改善箇所説明図

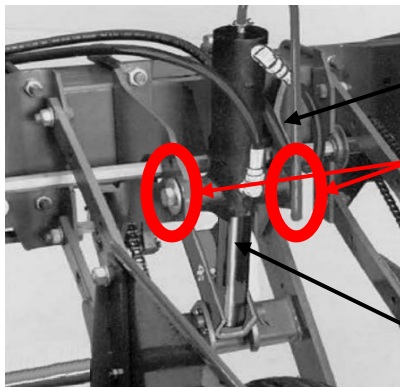
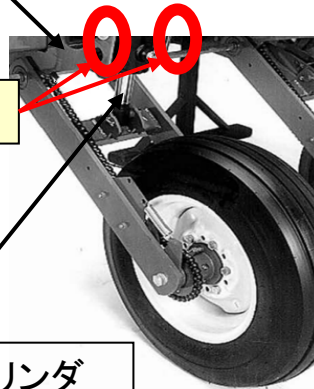
不具合発生箇所

小型特殊自動車として打刻を実施している農耕作業用トレーラにおいて、作業指示が不十分であったため、車輪支点部にある作業機昇降用シリンダの取付ボルトの締付トルクが不足しているものがある。そのため、そのままの状態で使用を続けると、ボルトが緩み、脱落后後続車両の運行の妨げになるおそれがある。

改善内容

全車両、各車輪の作業機昇降用シリンダ取付ボルトを規定のトルクで締付ける。なお、取付ボルトが摩耗している場合は、新品のボルトに交換を実施する。
